基準不適合発生箇所

改善内容

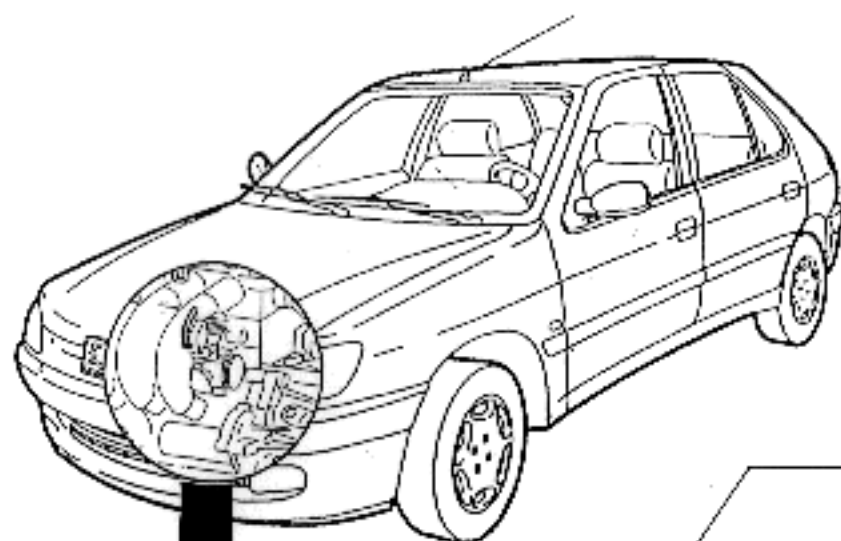
原動機室内の電気配線において、当該電気配線の取り回しが不適切なものがあり、原動機配線の固定金具と干渉し、そのままの状態で使用を続けると、当該電気配線の被覆が損傷して短絡し、最悪の場合、火災に至るおそれがある。

全車両点検し、当該電気配線の取り回しを修正すると共に保護テープを取付ける。又、当該電気配線が損傷しているものは、修正又は良品と交換する。

原動機配線の固定金具上部に黄色のペイントマークを塗布する。
